Avis de la Mission régionale d'autorité environnementale et mémoire du porteur de projet

Projet éolien à Blessy

**Avis de la mission régionale
d'autorité environnementale
Hauts-de-France
sur le projet de parc éolien de Blessy
sur la commune de
Blessy (62)**

n°MRAe 2019-3483

P056 (montage) - 1.600 m de la première éolienne du projet de Blessy, en arrivant sur le village

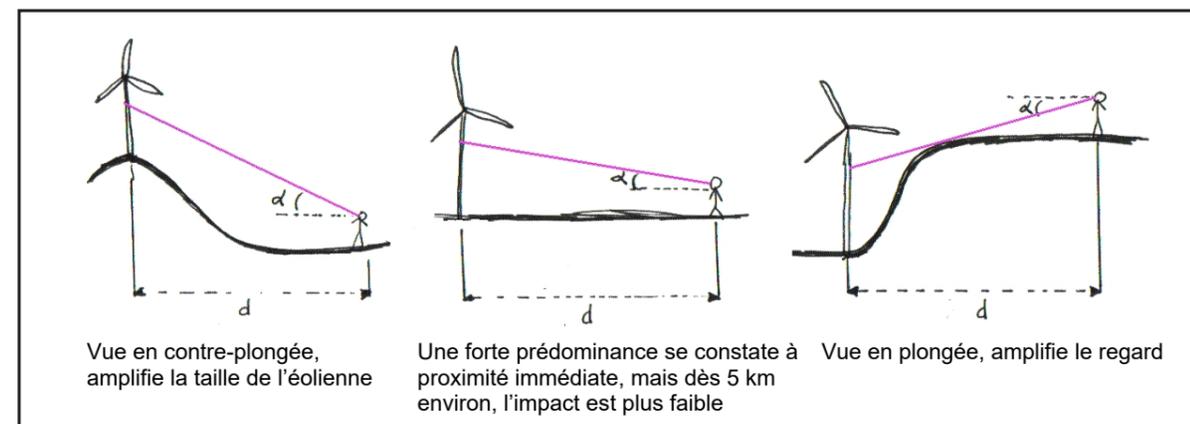
L'étude paysagère sur les lieux de vie met en évidence des rapports d'échelle défavorables notamment sur le village de BLESSY pour lequel les machines apparaissent hors d'échelle. Même relativement éloigné (éolienne la plus proche à 1,7 kilomètre), le projet sera nettement perceptible depuis les lieux de vie. Sur le village d'ESTREE-BLANCHE situé en fond de vallée, le projet sera bien visible notamment depuis l'axe principal traversant le village.

L'autorité environnementale recommande d'étudier des implantations ou des mesures permettant de limiter les impacts paysagers identifiés par l'étude pour que les impacts résiduels deviennent faibles à négligeables

L'étude d'impact a montré que les éoliennes du projet seront visibles à l'arrivée (panoramique **P056**), puis partiellement masquées depuis le centre du bourg de Blessy (panoramique **P053**). Pour la première configuration, ceci est dû à l'existence d'un important dégagement au sein de l'agglomération le long de la rue d'Aire. Ce type de perception est ponctuel, il ne se reproduit pas sur la voie parallèle de la rue des près où le bâti est plus dense, située quelques centaines de mètres au Nord, comme on a pu le voir dans les compléments produits à la demande des services instructeurs. Depuis le centre, bien que l'on se rapproche du parc, les machines n'apparaîtront plus qu'à la faveur des dents creuses, entre les éléments du bâti.

Ce type de configuration ne sera pas inédit, depuis plusieurs années elle existe déjà entre le parc de la Motte voisin et le village de Lingham, comme l'a montrée l'étude d'impact p.242-245. Les clichés suivants permettent de comparer des configurations qui apparaissent très similaires.

A l'arrivée sur les bourgs, les éoliennes apparaissent sur le coteau en arrière du bâti. On notera qu'elles ne dépassent pas les émergences verticales les plus hautes au premier plan, comme les poteaux téléphoniques et électriques. Au coeur des bourgs, les perceptions atteignent un degré de mimétisme encore plus proche puisque les machines lorsqu'elles sont visibles s'intercalent entre les bâtiments, mais sans les dépasser.

La MRAE évoque un rapport d'échelle défavorable. Toutefois, ce rapport d'échelle est similaire au parc en service depuis 2011 (par éolien de La Motte) et plus généralement aux perceptions actuelles présente dans la région. En effet, notre obligation de produire de l'énergie décarbonnée cumulée au spécificité de la région font que les éoliennes, les toitures photovoltaïques ou à une autre époque les véhicules sont maintenant partie intégrante du territoire. Enfin les documents d'orientation ne considèrent pas que la perception d'éoliennes depuis des lieux de vie constitue systématiquement une atteinte au paysage. Dans son «Guide méthodologique pour l'implantation d'éoliennes en Franche Comté» publié en 2008, la préfecture de cette région au relief très marqué considère «(...) perçue sous un angle faible, l'éolienne (...) ne vient pas introduire de changement d'échelle vertical majeur par rapport aux éléments significatifs du paysage environnant (haies d'arbre, patrimoine bâti, etc....). A l'inverse, perçue sous un angle élevé (plus de 15°) l'éolienne appelle le regard de l'observateur en introduisant éventuellement des phénomènes de surplomb, parfois dommageables pour les perspectives environnantes et introduisant un rapport d'échelle nouveau (p.54)».

Profil illustrant l'angle d'occupation vertical du rebord du plateau, de l'éolienne la plus proche dans sa hauteur maximale et de la lisière boisée du parc du château à 50 et 25 m

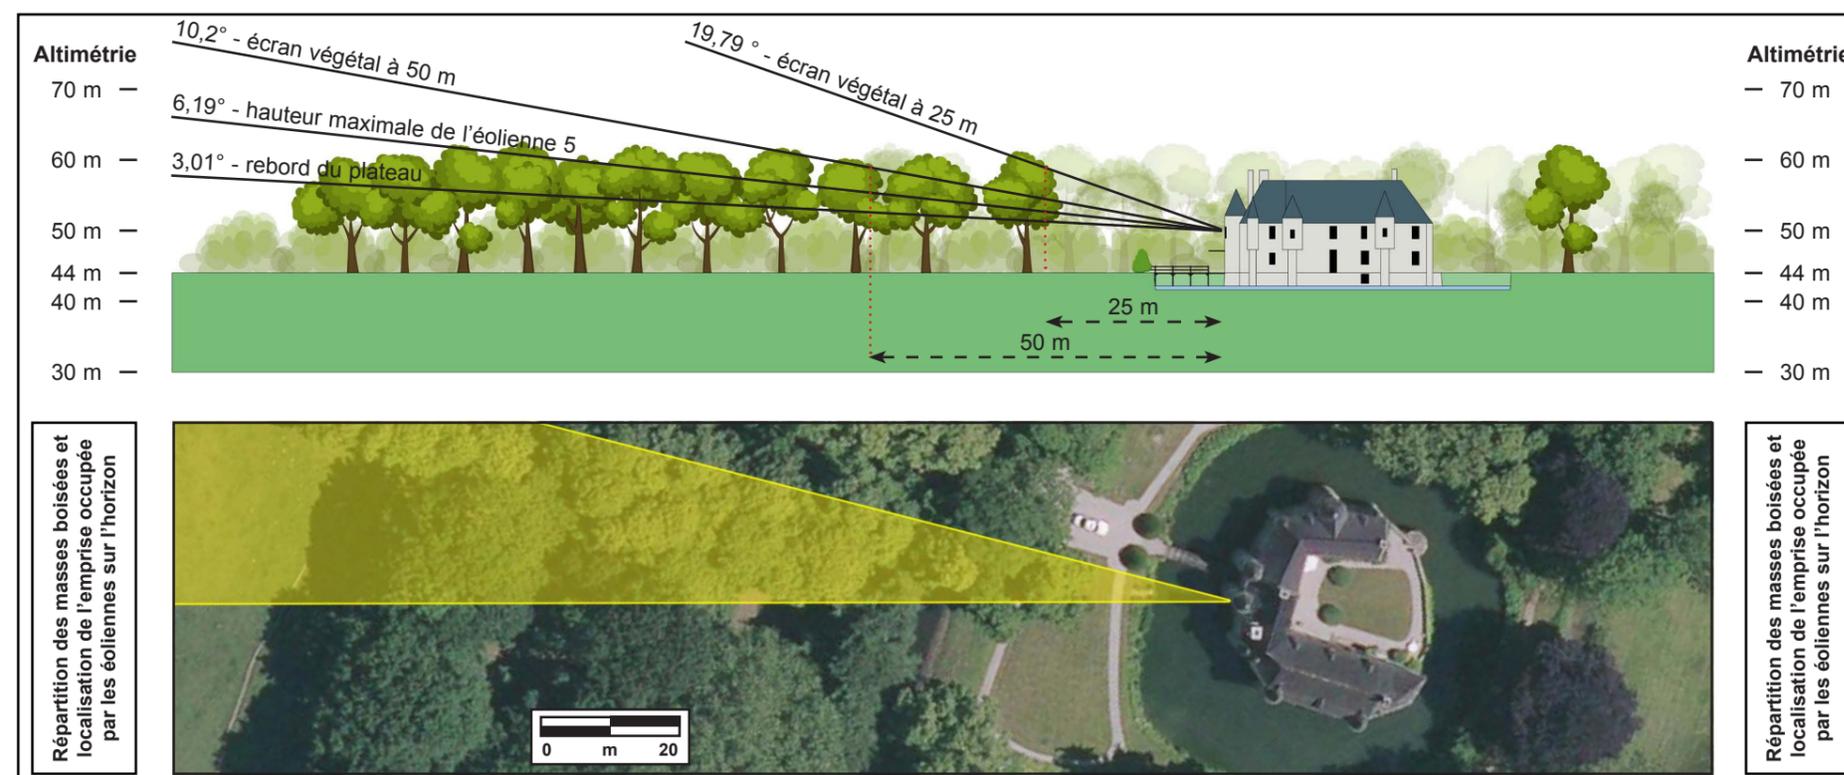
Bien que le dossier démontre que le projet ne sera pas visible depuis les fenêtres du Château de Créminil, il s'insérera au sein d'un cône de vue identifié.

Les calculs présentés dans le complément au dossier d'étude d'impact ont clairement prouvé que les éoliennes du projet de Blessy ne seraient pas visibles depuis les bâtiment et ses ouvertures potentiellement les plus exposées.

En effets, les boisements denses entourant le château (allée de peupliers notamment) masqueront totalement les machines dont l'**emprise horizontale est figurée par un cône jaune**, que l'on voit clairement recouper les surfaces boisées du parc.

Le projet s'insère bien dans un cône de vue identifié à partir du château, mais compte-tenu de la topographie et de l'organisation des structures végétales autour du monument, ce cône de visibilité est aveugle.

Carte 25 : Cartographie des résultats d'expertise relative aux déplacements de l'avifaune nicheuse patrimoniale au niveau des emplacements des éoliennes

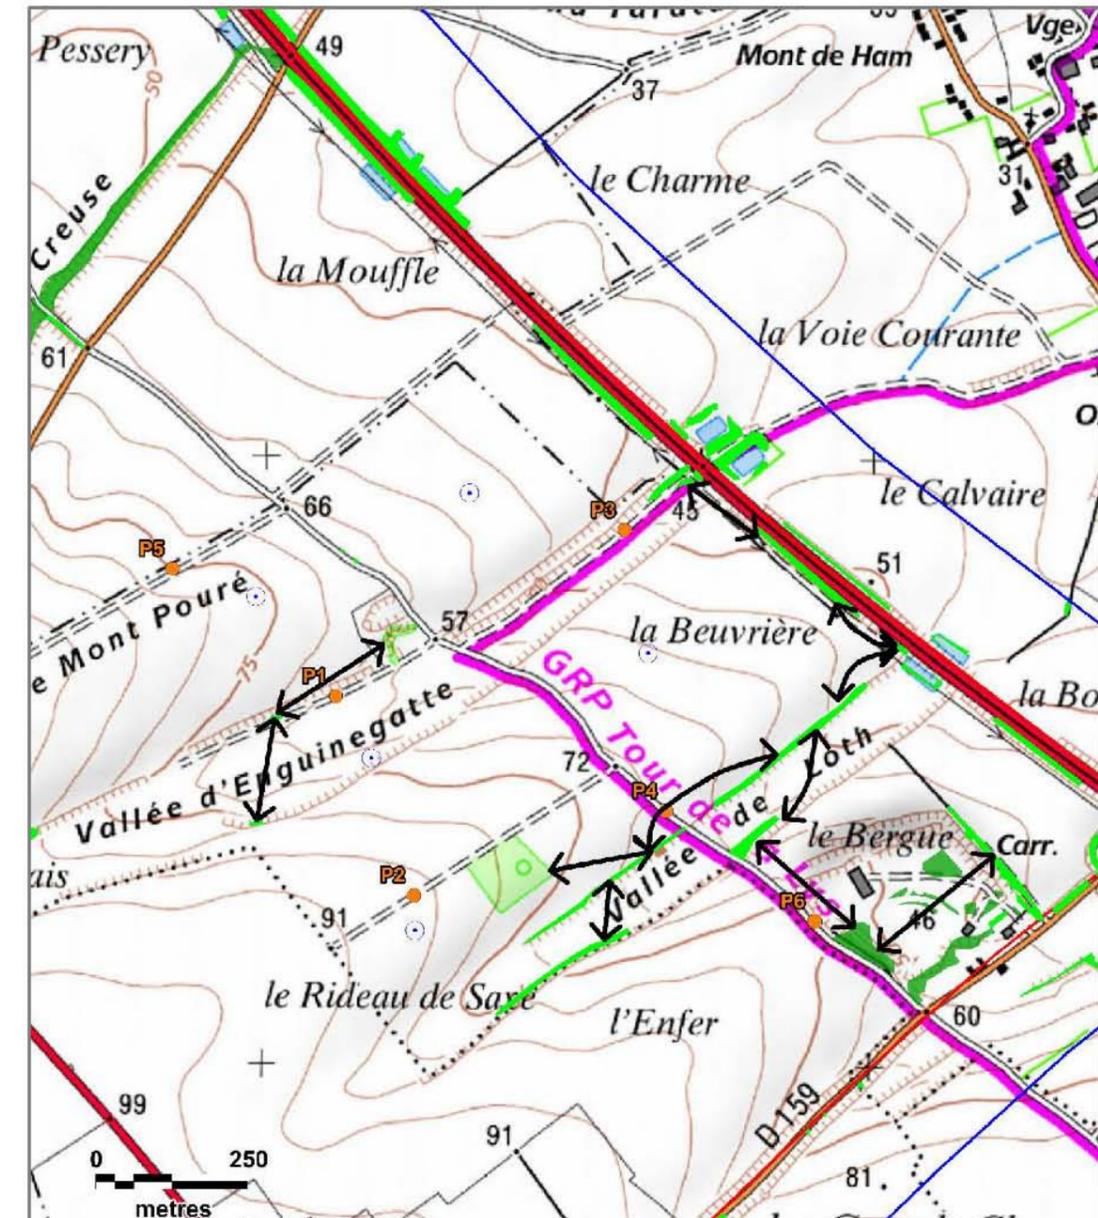
L'autorité environnementale recommande que l'étude d'impact sur l'avifaune soit complétée afin de disposer d'une information relative aux axes de déplacements potentiels à l'échelle locale.

Deux passages complémentaires ont été réalisés le 27 juin et le 1er juillet 2019 afin de déterminer avec précision les déplacements de l'avifaune nicheuse au niveau de la zone d'implantation des machines. En effet, des déplacements peuvent avoir lieu entre les différents éléments boisés situés entre les éoliennes prévues. Six points de 45 minutes ont été positionnés à proximité des emplacements des éoliennes et à proximité des éléments boisés situés dans la zone. Des transects ont également été réalisés en fin de session afin de compléter les investigations.

Deux espèces supplémentaires ont été contactées au cours de ces inventaires : l'Hypolaïs icterine et le Rougequeue noir. Les autres espèces avaient déjà été contactées en 2017. Globalement, peu de déplacements ont été observés au niveau de l'implantation des futures éoliennes. La Linotte mélodieuse est l'espèce qui se déplace le plus entre les haies et boisements de l'aire d'étude. La Carte page suivante localise les axes de déplacements identifiés au cours de ces deux passages. Il s'agit de vols locaux réalisés par quelques espèces comme le Merle noir, la Linotte mélodieuse et le Pigeon ramier. Les milieux ouverts sont survolés par quelques individus en chasse de l'Hirondelle rustique, du Busard des roseaux, du Martinet noir et du Faucon crécerelle.

Ces éléments n'ont pas vocation à remettre en question l'analyse des enjeux et impacts de l'étude d'impact. Elle conforte le porteur de projet dans sa justification des distances maintenues entre boisements/haies et éoliennes.

Figure 1.3: Enjeux chiroptérologiques identifiés dans l'étude d'impact de la Chaussée Brunehaut

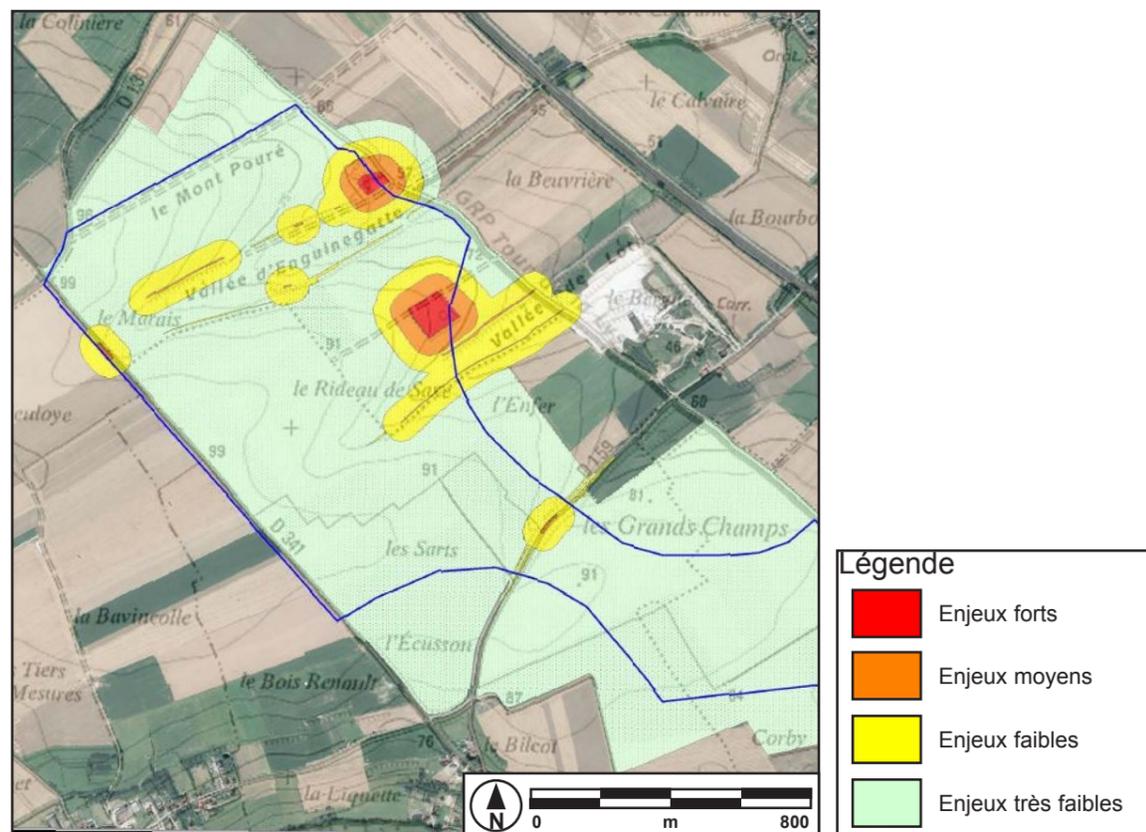
La sensibilité analysée mérite d'être revue en intégrant la perte d'habitats (haies et zones boisées). La carte en page 14 des compléments affiche clairement la présence d'une zone boisée dans un périmètre pouvant être considéré comme sensible (à moins de 200 m de l'éolienne 5).

- de revoir les sensibilités en intégrant la perte d'habitats potentielle clairement répertoriée comme telle et de requalifier les impacts ;
- selon les résultats, de proposer des mesures complémentaires relatives à la perte d'habitats ;
- que l'éolienne E5 soit déplacée à une distance d'au moins 200 mètres en bout de pales des zones importantes pour les chiroptères (zones de chasse, bois ou haies), conformément aux recommandations du guide Eurobats³.

Les experts qui ont passé plusieurs dizaines d'heures sur le site en question ont pu, à travers leurs observations et leurs connaissances approfondies, conclure à ce que : « Nous attribuons un enjeu fort également jusqu'à 25 mètres de distance de ces habitats puis une zone tampon jusqu'à 100 mètres en enjeu modéré. En effet, outre les activités de chasse, ces milieux représentent des corridors de déplacements importants pour les chiroptères ».

C'est pour cela que la localisation d'EOL5 est justifiée à cet endroit précis. Aucun déplacement n'est envisagé.
